ПАСПОРТ

**доступности для инвалидов и других маломобильных групп населения объекта
социальной инфраструктуры**

- 1.1. Наименование объекта: Ленинградское областное государственное бюджетное учреждение «Сланцевский центр социального обслуживания граждан пожилого возраста и инвалидов «Надежда»
- 1.2. Адрес объекта: 188561, Ленинградская область, Сланцевский район, г. Сланцы, ул. Ломоносова, д.10А
- 1.3. Сведения о размещении объекта:
- отдельно стоящее здание: 2 этажа, 312,5 кв.м
 - наличие прилегающего земельного участка да, 544 кв.м
- 1.4. Год постройки здания: 1965, последнего капитального ремонта: нет
- 1.5. Дата предстоящих плановых ремонтных работ: 2030 плановый период

ПЛАН МЕРОПРИЯТИЙ («ДОРОЖНАЯ КАРТА»)

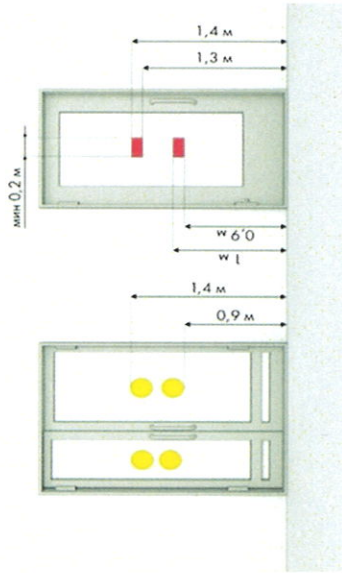
3.	Входной узел			ТР	2026	ДП-К,О,С
3.1	Входная зона		Оборудовать кнопкой вызова персонала перед бордюром пешеходной дорожки к зданию. Пешеходные пути разместить на одном уровне с проезжей частью при соблюдении градостроительных требований к параметрам путей движения в соответствии п. 5.1.4 СП 59.13330.2020. Перепады высот поверхностей пешеходных путей выполнить плавным понижением с уклоном не более 1:20 (50%) или обустроить пандусами бордюрными в соответствии п. 5.1.8 СП 59.13330.2020.	ПСД, КР	2028	ДП-В

Обеспечить ширину прохжей части пешеходного пути для МГН не менее 2 м. в соответствии п. 5.1.7 СП 59.13330.2020.

Рекомендуем создать альтернативный вход, согласно проектной документации здания (на месте оконного проёма с торца здания, с учётом № п/п 4.1 плана мероприятий).

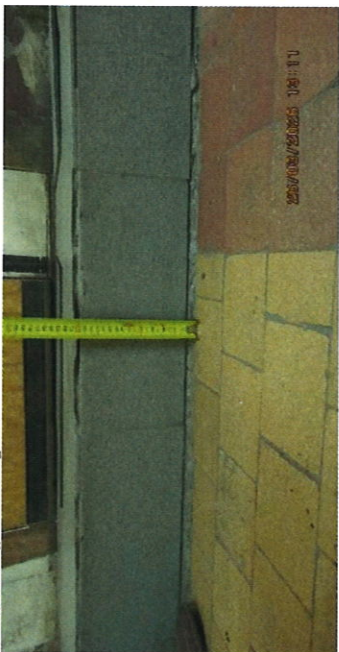
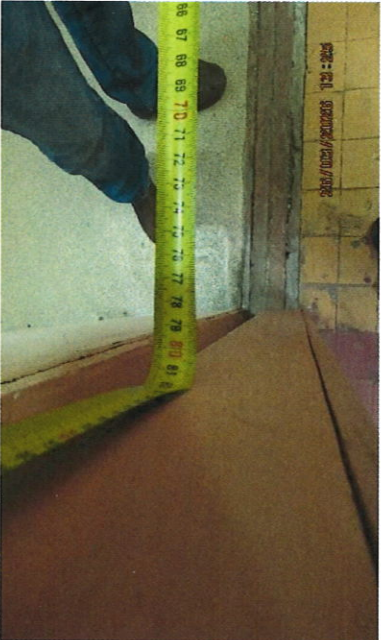
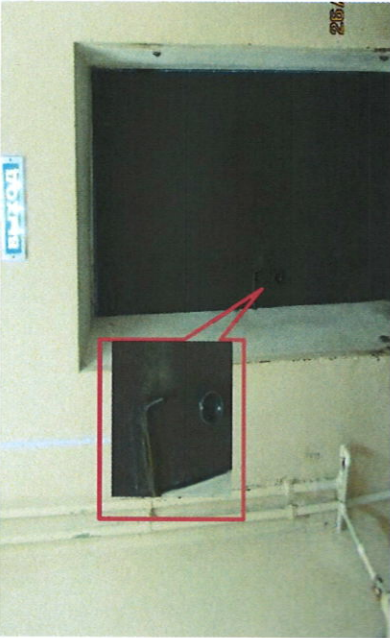
Увеличить размер входной площадки до 1,4 x 1,8 м. в соответствии п. 6.1.4 СП 59.13330.2020. Обозначить входную площадку знаком доступности для МПН, согласно п. 6.5.1 СП 59.13330.2020. На главном входе рекомендуется установить устройство системы «Говорящий город» для ориентирования лиц с нарушением зрения, при этом в текстовом сопровождении устройство должно информировать о порядке входа, наличии звонка вызова помощника для обслуживания инвалидов, расположение зоны оказания услуги (п. 10.3.1. СП 136.13330.2012.). Система устройства «Говорящий город». 	ПСД, КР ТР ТР	2028 2026 2028	ДП-К ДП-В ДП-В
---	--	--	-------------------------------------	-------------------------------------

Входные двери заменить на двери с прозрачными полотнами, с нанесенной на полотнах контрастной маркировкой. Установить доводчик обеспечивающий задержку автоматического закрывания дверей продолжительностью не менее 5с. в соответствии с п. 6.1.5, 6.1.6 СП 59.13330.2020.

Заменить двустворчатые двери чтобы ширина рабочей створки была 0,9 м. в соответствии с п. 6.1.5 СП 59.13330.2020.
